Oppdragsgiver: FRIER VEST HOLDING AS  
Oppdragsnavn: Detaljregulering Frier - Tråk  
Oppdragsnummer: 633077-01  
Utarbeidet av: Sissel Nybro  
Oppdragsleder: Sissel Nybro  
Dato: 13.05.2022

## Detaljregulering Frier Tråk

### Beskrivelse av endringer til sluttbehandling

Figur 1-1:Rekkefølgekrav SGS1 knyttes til områder ved etablering av atkomst fra nordre kryss

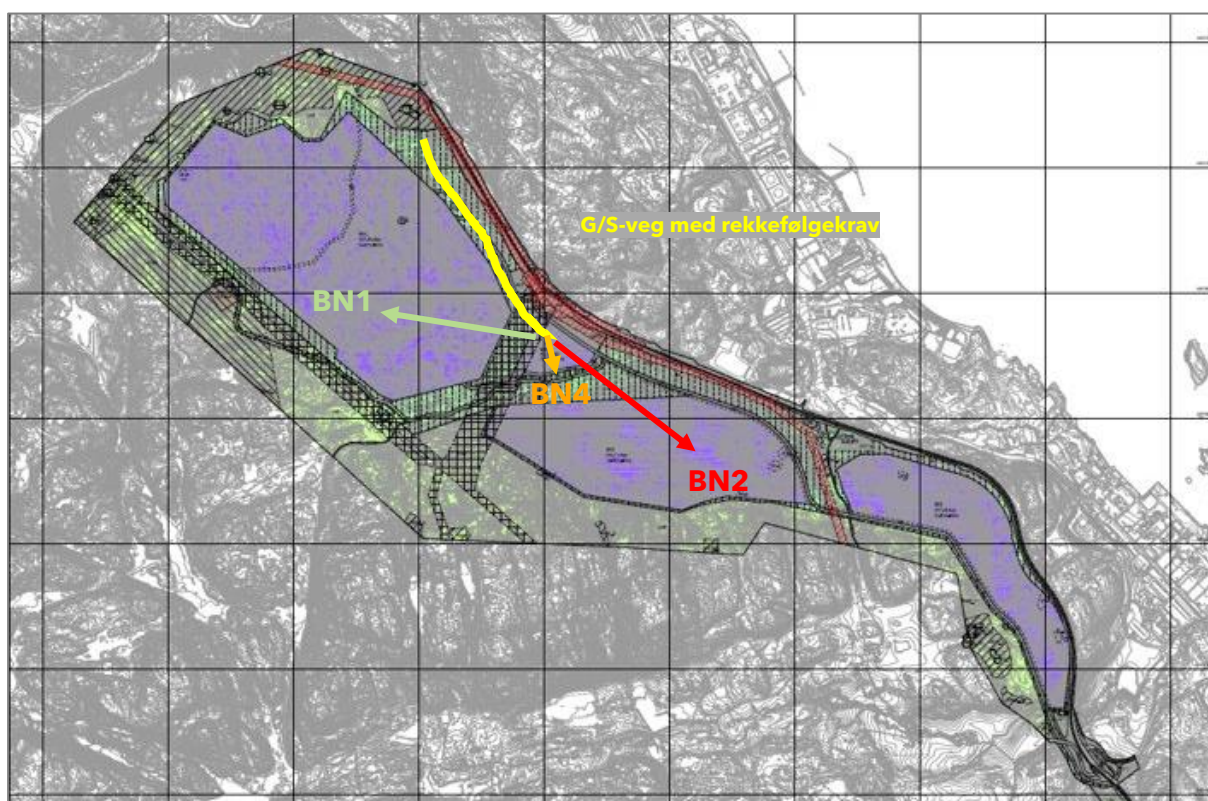
Fylkeskommunen har hatt innspill og behandlet innsigelse knyttet til gang-sykkelforbindelser. Det ble ikke vedtatt innsigelse, men gitt en vesentlig merknad til gang og sykkelforbindelser.

Gang- og sykkelveg SGS1 fra nordre kryss mot Herre er i høringsforslaget kun angitt med rekkefølgekrav til BN1. Det er nå tilknyttet rekkefølgekrav til SGS1 også til område BN4 og til BN2 dersom atkomst til BN2 etableres fra nordre kryss. I tillegg er det tatt inn rekkefølgekrav for interne gang og sykkelforbindelser fra atkomst Herrevegen til det aktuelle næringsfelt.

Dette vil sikre at det blir etablert gode g/s-forbindelser for arbeidsreisende i planområdet.

Figur 1-2: Planforslag til høring med kulturminner fra Askeladden. Inngang til Styggedalsgangene i utsnitt.

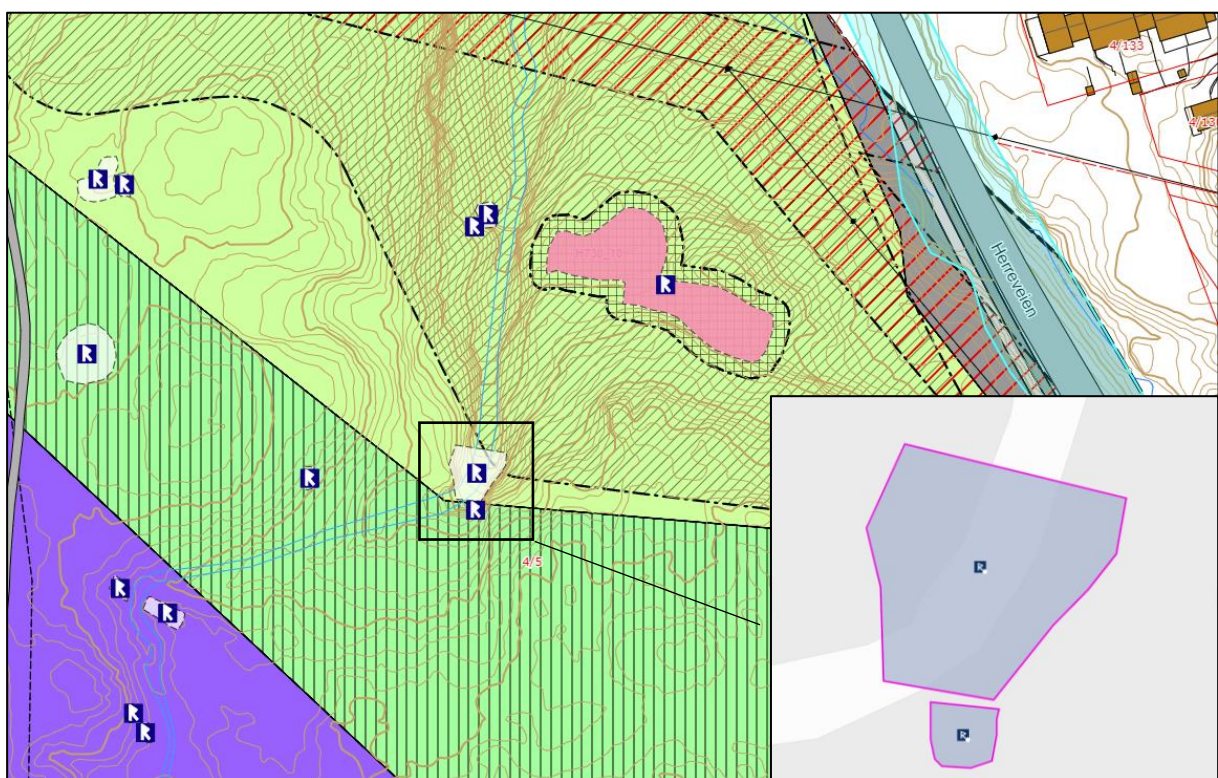
I høringsforslaget ligger et av disse graveminnene i LNF område, mens selve inngangen ligger innenfor formål grønnstruktur med midlertidig anleggsbelte. Se Figur 1-2 og Figur 1-3

Ved 1. gangs behandling i Formannskapet 10.02.22 ble det vedtatt at det skulle settes i gang et arbeid med tur/kultursti fra Herre kirke til Hellestvedtvannet. Styggedalsgangene vil være et viktig historisk sted i en slik kulturløype. Inngangen til gruvene bør av sikkerhetsmessige årsaker stenges i forbindelse med et tur-/kulturprosjekt.

Inngangen til gruene ser ut til å være inntakt, og er blitt sikret i reguleringsplanen ved en justering av formåls grensen mellom LNF og grønnstruktur (GV1). Midlertidig anleggsbelte (#4) er justert tilsvarende. I tillegg er hensynsone kulturmiljø justert slik at denne også omfatter inngang til Styggedalsgangen.

Figur 1-4: Område merket med rødt har fått angitt byggegrense 25 m fra senterlinje fylkesveg

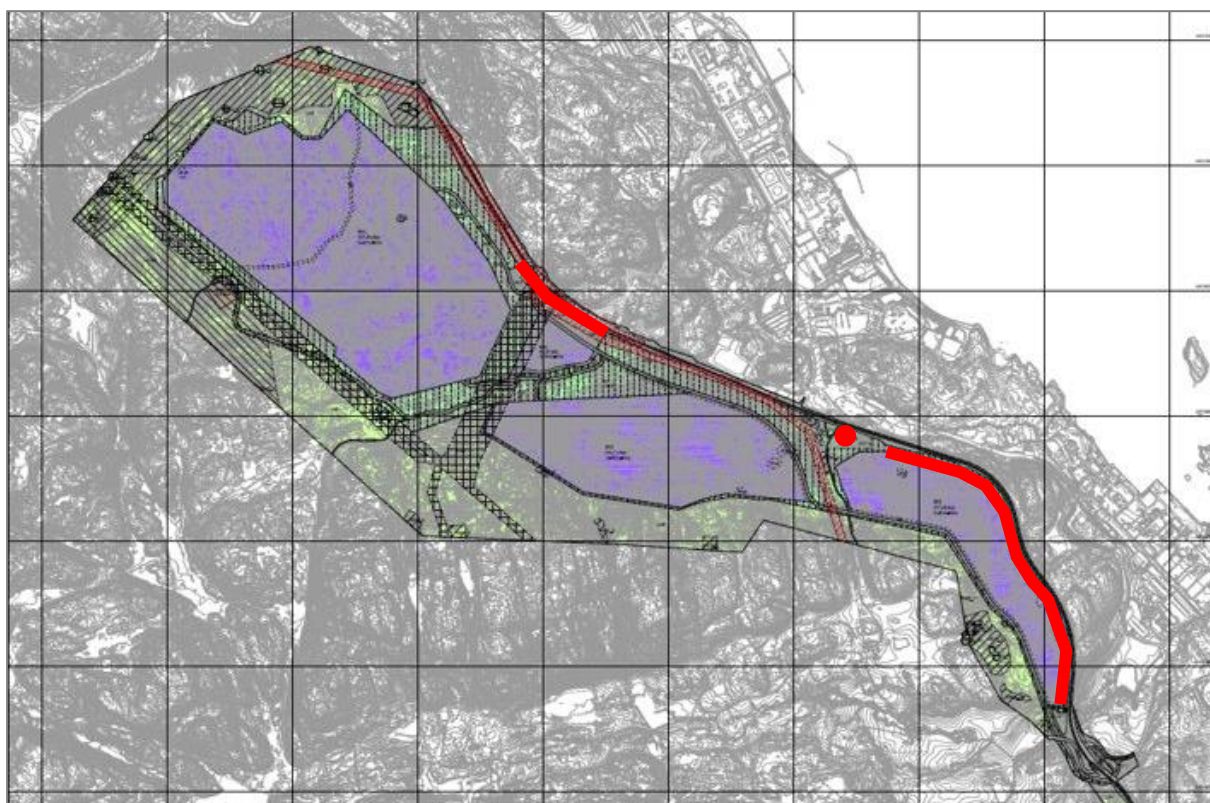
Fylkeskommunen har innspill knyttet til manglende byggegrense langs fylkesveg. Vegloven har en byggegrense på 50 m dersom annet ikke er angitt i reguleringsplan.

Område BN3 og BN5 ligger nærmere fylkesvegen enn 50 m, det samme gjør parkeringsarealene i SA1 og SA2, som ligger i tilknytning til nordre kryss. Det er etter dialog med fylkeskommunen avklart at det reguleres en byggegrense på 25 m fra senterlinje Herrevegen i BN3 og BN5. Areal for samferdsel SA1 og SA2 er justert slik at formålsgrense ligger 25 m fra senterlinje veg og byggegrense angis i formålsgrensen.

Det er i reguleringsbestemmelsene presisert at terrengbearbeidinger, fyllinger, skjæringer og eventuelle støttemurer for å etablere næringsflater og infrastruktur tillates i grønnstrukturområdene/ midlertidig anleggsområder (#4) også på utsiden av byggegrensen.

Figur 1-5: Nye formålsområder naturområde i sjø (rød) og hensynsone flom (gul)

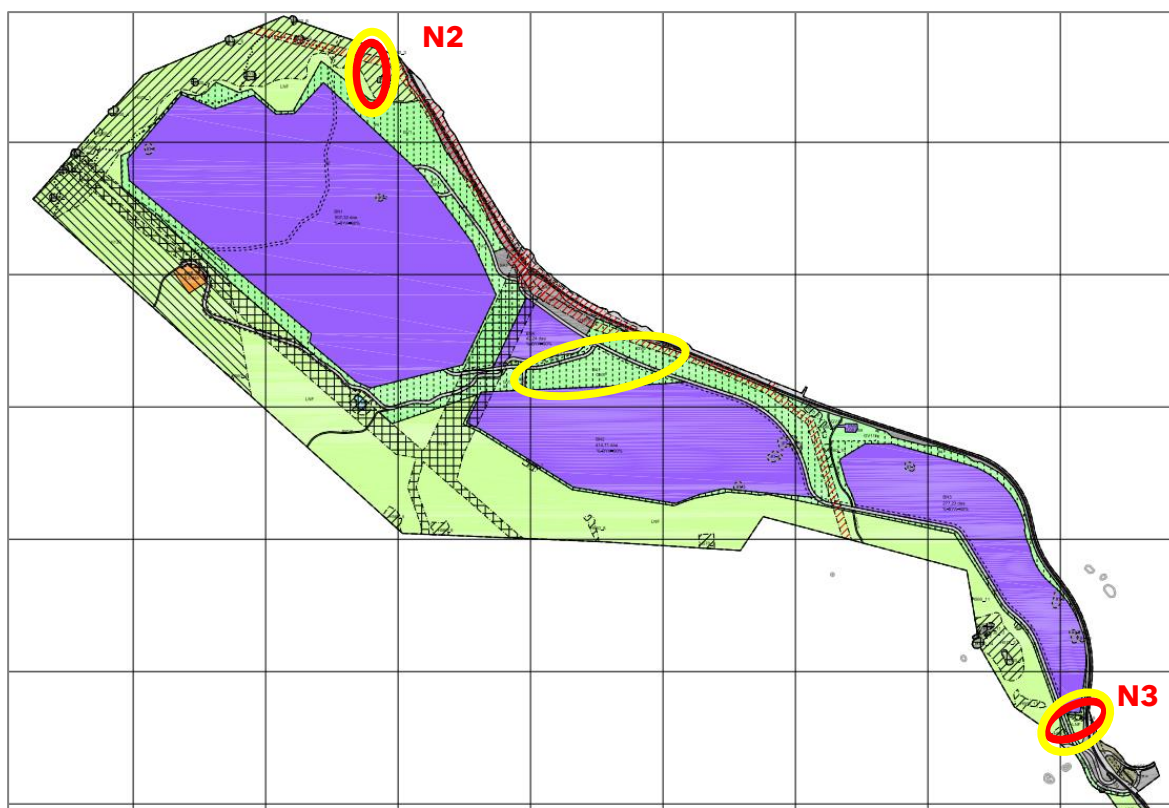
Basert på NVE sin høringsuttalelse er det regulert nye formål naturområde i sjø og vassdrag for bekkedrag i LNF mot Herre skole (N2) i nordøstre del av planen og bekkedrag ved Asdal (N3) i søndre del av planen. Over bekkedrag N3 krysser atkomstveg SKV1.

I begge områder er det også lagt inn hensynsoner for flom (H320\_2 og H320\_3). I tillegg er lagt inn hensynsone flom i grønnstruktururområde (GV7-GV9) i midtre del av område (H320\_1). Her er ikke eksisterende bekkedrag regulert med eget formål, da det her vil bli store bearbeidinger av terrenget og etablert nye flomveger.

Det er knyttet bestemmelser til hensynssonene.

*Figur 1-7: Illustrasjon fremtidig nattsituasjon sett fra Herøya motorbåtforening (Illustrasjon: Asplan Viak AS)*

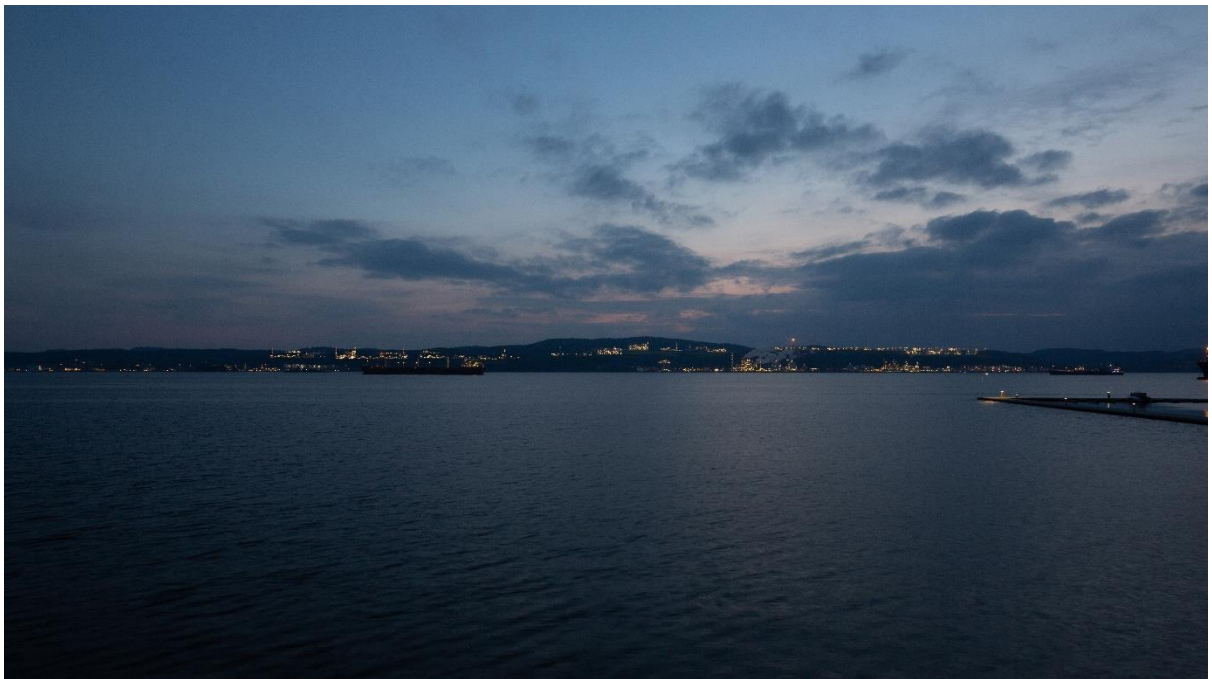
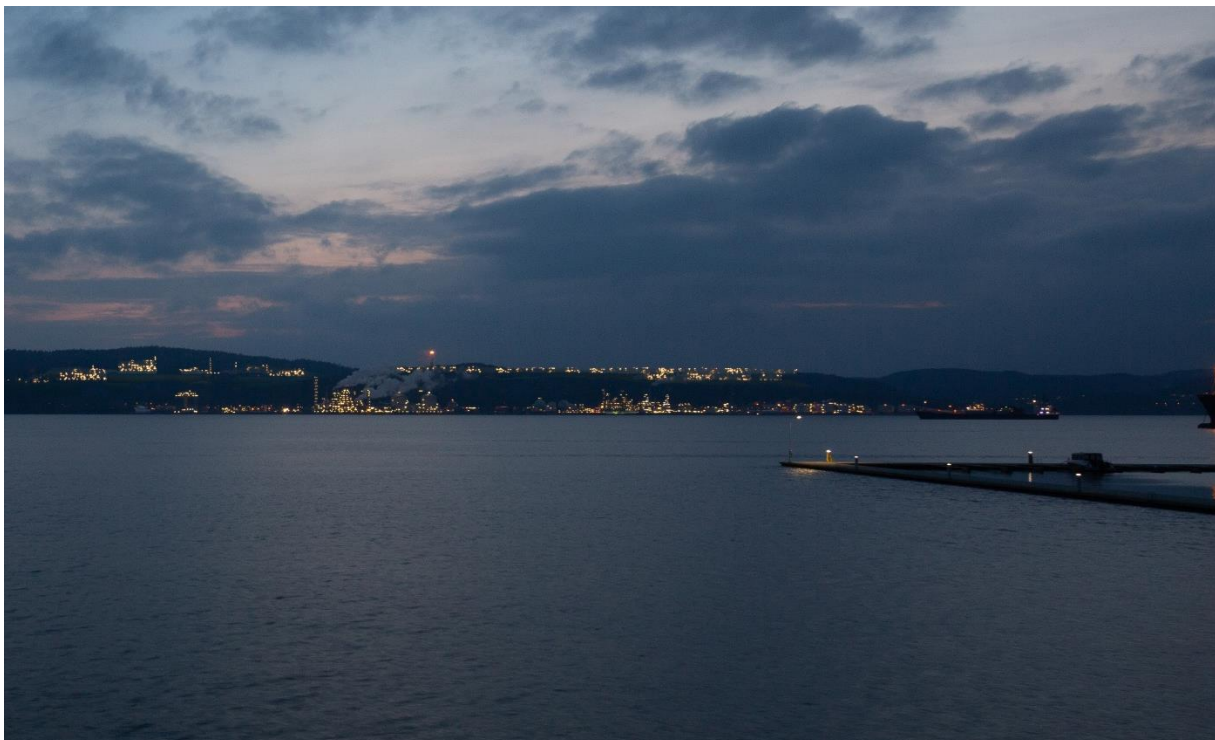
Det vil bli mye lys knyttet til næringsområdene med døgndrift. Det er utarbeidet en nattillustrasjon om viser hvordan det *kan* se ut. Illustrasjonsplanen i planforslaget er lagt til grunn, og eksisterende belysningssituasjon på Ineos/ Rafnes er brukt som utgangspunkt for hvilket omfang det kan bli på ny belysning.

Figur 2-1 Området for endringer på plankart

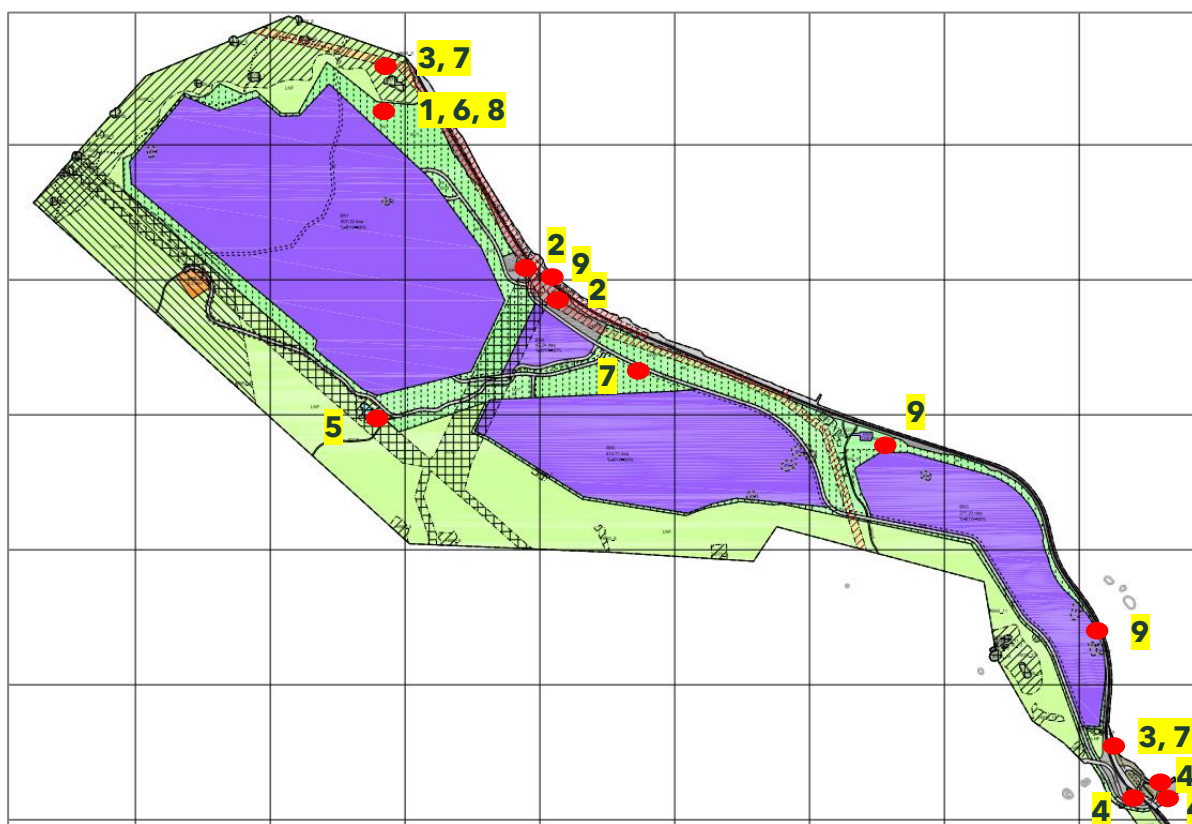
1. Justert formålsgrense for GV1 (jfr kapittel 1.2)
2. Justert formålsgrenser for SA1 og SA2 (jfr kapittel 1.3)
3. Lagt inn formål «naturområde i sjø og vassdrag» N2 og N3 (jfr kapittel 1.4).  
(Endring i nummerering GV i sør (GV14-16) som følge av nytt formål N3)
4. SKV8, SKV9 og SGS4 navngis o\_SKV8 og o\_SKV9 og o\_SGS4
5. VN navngis N1

6. Justert bygge og anleggsbelte #4 (jfr kapittel 1.2)
7. Lagt inn hensynssoner flom H320\_1-H320\_3 (jfr kapittel 1.4)
8. Justert hensynsone bevaring kulturmiljø H570\_1 (jfr kapittel 1.2)

9. Lagt inn byggegrense mot fylkesveg i BN3, BN5, SA1 og SA2 (jfr kapittel 1.3)
